平顶山大庄宇龙煤业有限公司
入河排污口设置论证报告书

(报批稿)

平顶山大庄宇龙煤业有限公司入河排污口设置论证 报告书技术评审专家意见修改说明

平顶山大庄宇龙煤业有限公司入河排污口 设置论证报告书评审意见

附图三 平顶山市水功能一级区划图

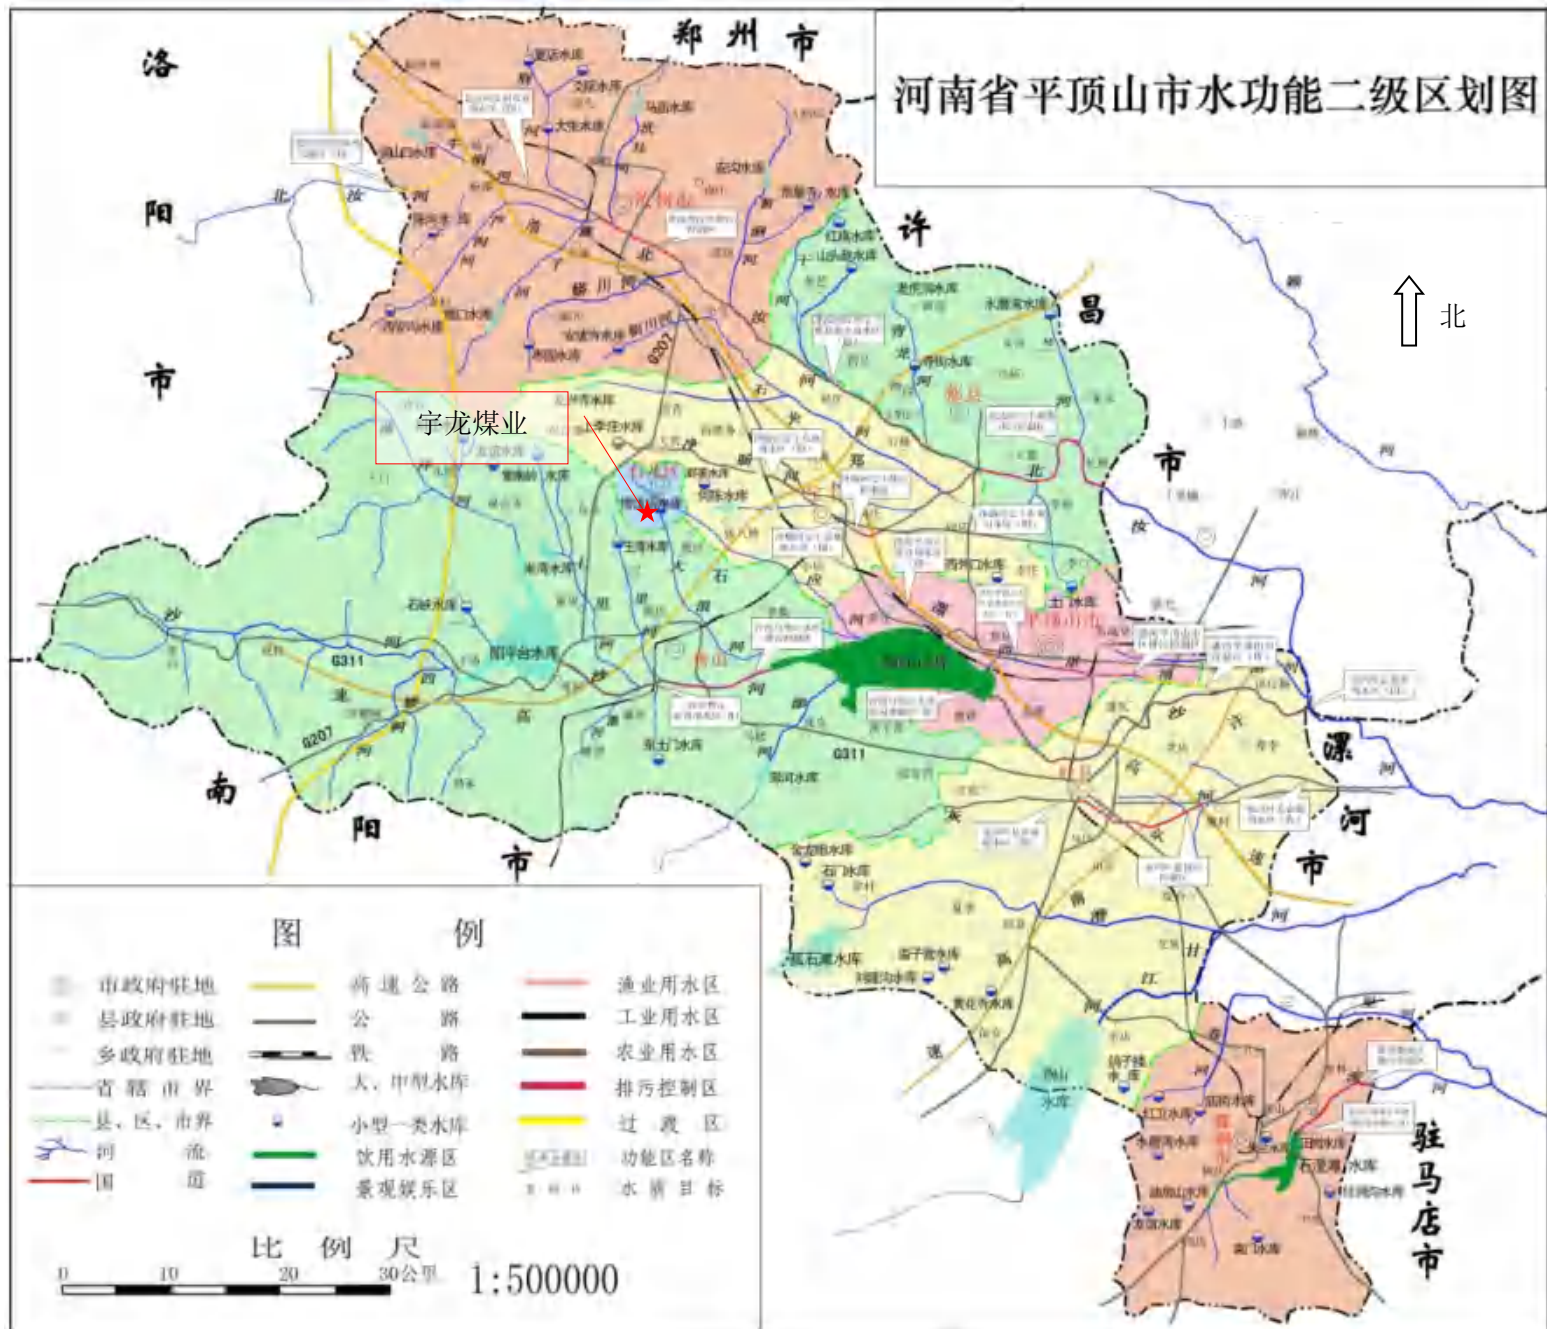
4.完善相关附图附件。

见附图三、附图四，见附件 6。
